Controdeduzioni alle Osservazioni del Comune di Lacedonia del 09/09/2013

Controdeduzioni alle osservazioni riportate nel documento del Prof. Listanti del settembre 2013

ELETTRODOTTO 380 KV BISACCIA – DELICETO
Controdeduzioni alle Osservazioni del Comune di Lacedonia del 09/09/2013

Figura 1 Coordinate indicate nel documento del Prof. Listanti (triangoli gialli) come torri eoliche sul progetto

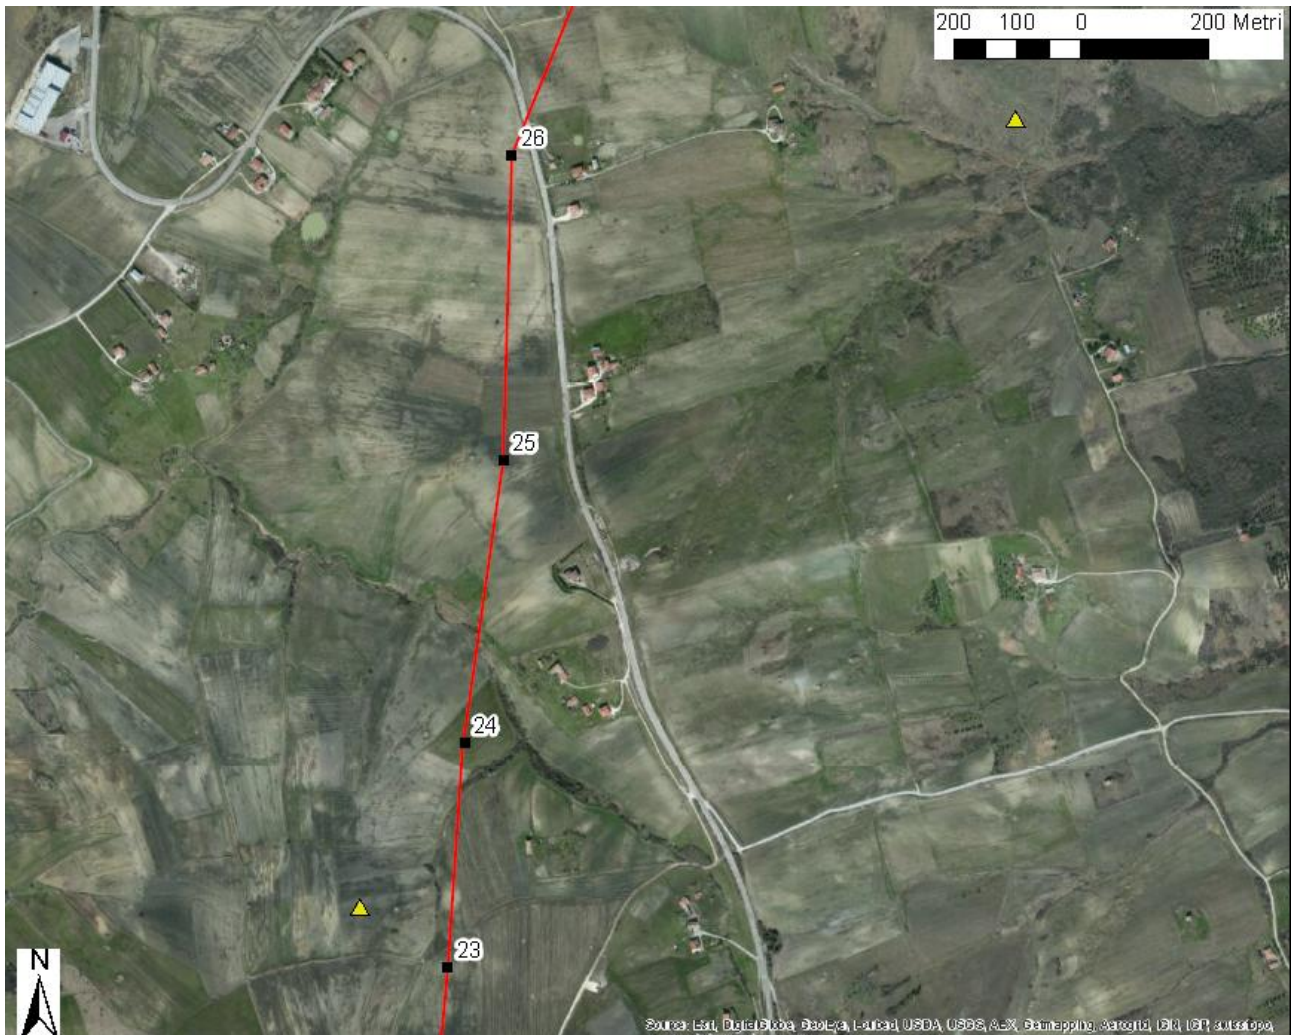
- *Il progetto elaborato non tiene conto delle interferenze tra l'elettrodotto ed alcune torri eoliche esistenti e/o autorizzate;*

In sede di redazione del progetto TERNA ha effettuato un'indagine per censire le torri eoliche esistenti, in iter autorizzativo ed autorizzate.
Le coordinate fornite dal Prof. Listanti non coincidono con nessuna di esse.

Nelle Figura 1 e Figura 2 dette torri sono stati ubicate alla luce delle coordinate fornite, risulta che due delle quattro torri previste non hanno alcuna incidenza con l'elettrodotto (in corrispondenza dei sostegni 23 e 26) e che certamente una delle due torri residue non è esistente o prevista o è ubicata con coordinate errate poiché ricade nelle immediate vicinanze di un'altra torre di cui è già perfettamente visibile la piazzola e la pista di accesso (cfr Figura 1 in prossimità della campata 15-16 dell'elettrodotto).
